Regione Toscana

CONFERENZA DI SERVIZI
(artt. 14-ter della L. 241/1990, L.R. 40/2009)

Riunione del 05.07.2021

Oggetto: PAUR ex D.Lgs. 152/2006 art. 27-bis, L.R. 10/2010 art. 73-bis – *“Piattaforma polifunzionale trattamento rifiuti, ubicata nei comuni di Santa Croce sull’Arno e Castelfranco di Sotto (PI). Riunificazione con modifiche delle AIA Provincia di Pisa D.D. n. 4337 del 10.12.2015 e D.D. n. 3452 del 06.08.2009 ed aumento quantitativi di rifiuti da trattare”*. Proponente: Herambiente Servizi Industriali s.r.l.

Figura 6 – Aree di danno da incendio di pozza che fuoriescono dai confini di stabilimento (riportati in rosso)

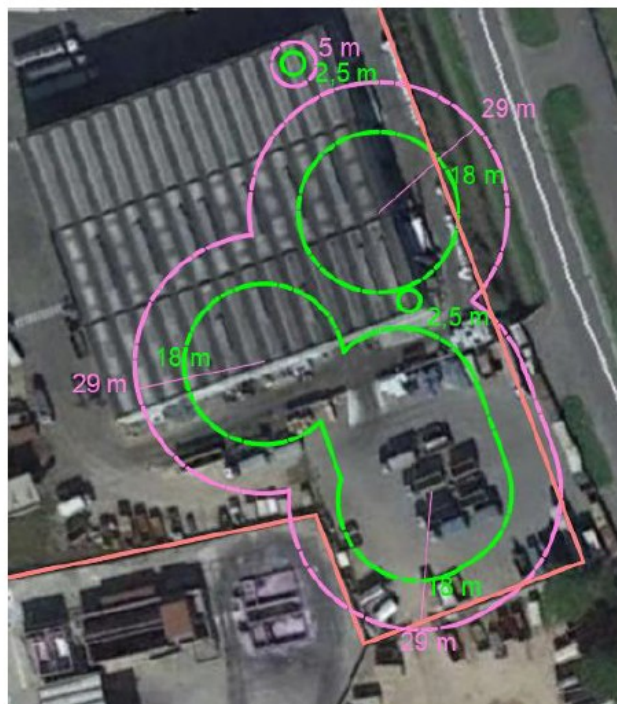
Le aree esterne interessate dalle curve di danno risulta quindi rientrare (secondo il D.M. 9 maggio 2001 e la D.G.R. 840 del 5 agosto 2002) nella categoria F1 e in particolare F.2, pertanto attualmente compatibili dal punto di vista territoriale tali da non modificare in alcun modo le previsioni della pianificazione urbanistica di livello comunale che insistono sulle aree limitrofe allo stabilimento.

Il CTR ha concluso positivamente l’istruttoria esprimendo parere favorevole al rilascio del Nulla Osta di Fattibilità formulando alcune valutazioni e prescrizioni che però non hanno attinenza con la pianificazione urbanistica ma si riferiscono alla successiva fase di valutazione prevista all’art. 16 comma 2 del D.Lgs. 105/2015 ovvero per il rilascio del parere tecnico conclusivo necessario all’esercizio (mentre il NOF è necessario per la realizzazione).
